НАКОНЕЧНИКИ КАБЕЛЬНЫЕ КРЮЧКООБРАЗНЫЕ С ОТКРЫТЫМ ХВОСТОВИКОМ, ЗАКРЕПЛЯЕМЫЕ НА ЖИЛАХ И ИЗОЛЯЦИИ ПРОВОДОВ

ГОСТ 22002.II—76*

Изменение № 2 ГОСТ 22002.11—76 Наконечники кабельные крючкообразные с открытым хвостовиком, закрепляемые на жилах и изоляции проводов. Конструкция и размеры

Изменение № 3 ГОСТ 22002.11—76 Наконечники кабельные крючкообразные с открытым хвостовиком, закрепляемые на жилах и изоляции проводов. Конструкция и размеры

Черт. 1

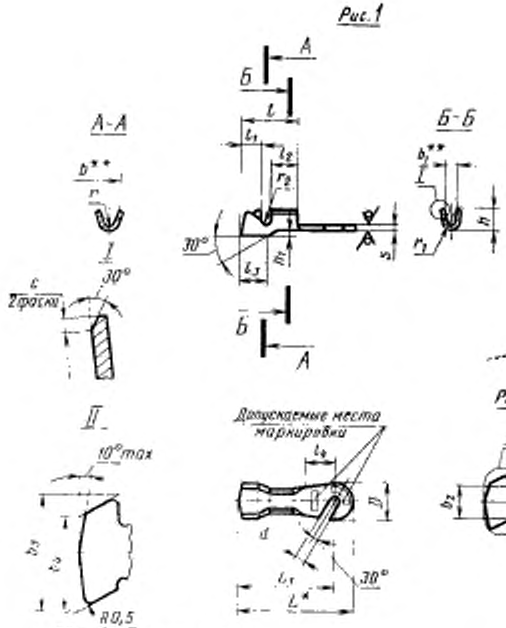
Пункт 3. Чертежи 1, 2. Рис. 1. Размер s дополнить знаком: *;

размеры h_1, l_3, l_4 дополнить знаком: **;

на виде спереди исключить размер — r_2;

изображение развертки дополнить размером — r_2:

На черт. 1

На черт. 2
